Заведующий  
МАДОУ г. Нижневартовска ДС №29  
"Ёлочка"

**Паспорт доступности  
объекта социальной инфраструктуры (ОСИ)  
№ 1**

Акт обследования  
объекта социальной инфраструктуры к паспорту доступности ОСИ

Фото 17

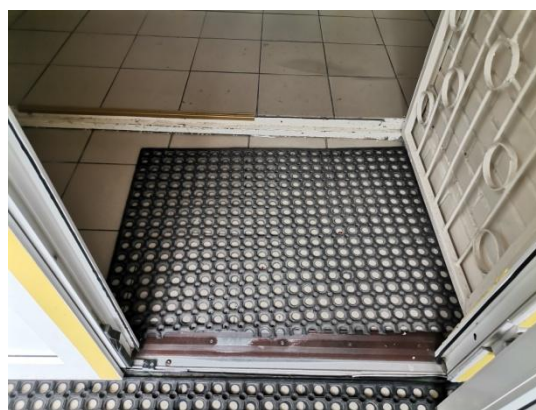
2.4	Дверь (входная)	Есть	---	16	Нарушений требований СП 59.13330.2020 не выявлено	К, С, Г, О, У	---	---
2.5	Тамбур	Есть	---	17,18,19	Грязезащитное покрытие, расположенное в тамбуре, имеет не закрепленные грани, что не соответствует п.6.2.7 СП 59.13330.2020 Высота порога превышает допустимые значение 0,014м, что не соответствует п. 6.1.5 СП 59.13330.2020;	К	Привести в соответствие с пп .6.1.5, 6.2.7 СП 59.13330.2020 г.;	Грязезащитное покрытие, расположенное на путях движения должно быть плотно закреплены, особенно на стыках полотен и по границе разнородных покрытий, в рамках исполнения п.6.2.7 СП 59.13330.2020; Обеспечить высоту порога, с сохранением притвора дверного полотна, в рамках требований п. 6.1.5 СП 59.13330.2020 (как компенсирующее мероприятие допустимо использование перекатного порогового пандуса) .

Φοτο 20

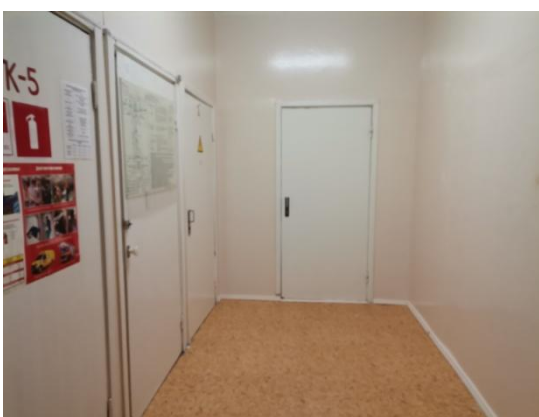
3.1	Коридор (вестибюль, зона ожидания, галерея, балкон)	Есть	---	20,21,22, 23,24,25, 26	Ширина путей движения не соответствует требованиям СП 59.13330.2020; Декоративные элементы оформления интерьера, расположенные вдоль стен на путях движения не соответствуют требованиям п. 6.2.6 СП 59.13330.2020	К, С, Г, О, У	По ширине путей движения - технические решения не возможны; Декоративные элементы оформления интерьера, расположенные вдоль стен на путях движения привести в соответствие требованиям п. 6.2.6 СП 59.13330.2020	- Технические решения не возможны, как компенсирующие мероприятия предусмотреть - размещение системы навигации на объекте, а именно установка мнемосхем этажей по обоим лестничным маршам объекта, с указанием всех структурно-функциональных зон, кабинетов, помещений; Справочно: В вестибюлях общественных зданий, с учетом их функционального назначения, следует предусматривать установку

Φoto 35

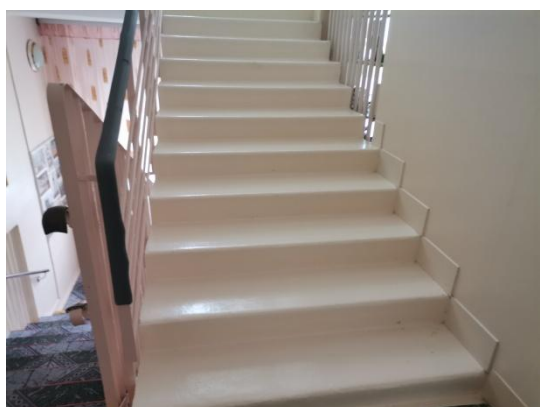
3.5	Дверь	Есть	---	35,36	<p>На части дверных проемов отсутствуют контрастные сочетания цветов в применяемом оборудовании: (Дверь-стена, дверь-ручка.), не соответствует п. 6.4.1. СП 59.13330.2020</p> <p>Высота порога превышает допустимые значение 0,014м, что не соответствует п. 6.1.5 СП 59.13330.2020</p>	С, К, О	<p>Обеспечить контрастную маркировку дверных проемов всех помещений участвующих в процессе предоставления услуг людям с инвалидностью и МГН;</p>	<p>Обеспечить специальные устройства (пандус перекатной/пороговый) либо замену дверей с учетом требований п. 6.1.5 СП 59.13330.2020;</p> <p>- Обеспечить контрастную маркировку дверного проема, либо лентой, либо методом окрашивания не менее 50 мм шириной по периметру проема, в рамках исполнения, дополнительно нанести контрастную маркировку ручек двери, в рамках исполнения п. 6.4.1. СП 59.13330.2020</p>

Φοτο 54

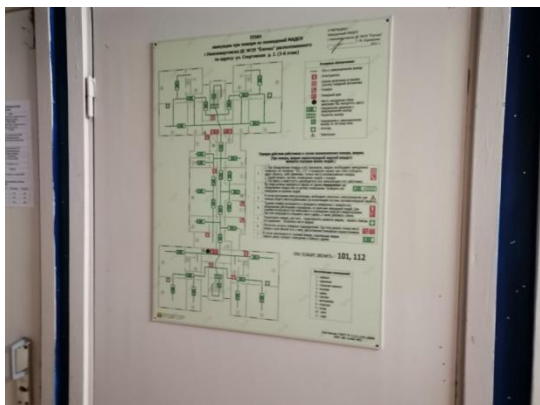
5.1	Туалетная комната	Есть	---	54	В туалете отсутствует индивидуальное (самостоятельно) обслуживание в связи со спецификой оказываемых услуг, наличие общей уборной (туалета) для посетителей не предусмотрено. В случае организации туалета для посетителей предусмотреть оснащение согласно требований СП 59.13330.2020;	К, О, С, Г, У	Привести в соответствие с действующими нормами, регламентирующими данное требование (СП 59.13330.2020); обеспечить наличие дополнительного, вспомогательного оборудования, необходимого для самостоятельного использования кабины уборной людьми с различными нозологиями инвалидности	- Обеспечить наличие стационарных, откидных опорных поручней для организации туалетной комнаты общего пользования для нужд людей с инвалидностью категорий: К, О, С (поручни размещаются по обеим сторонам унитаза. Уточнение: один поручень откидной, один стационарный, со стороны откидного поручня, на расстоянии 0,8 м (пространство для инвалида колясочника), в целях организации зоны пересаживания, устанавливается дополнительный
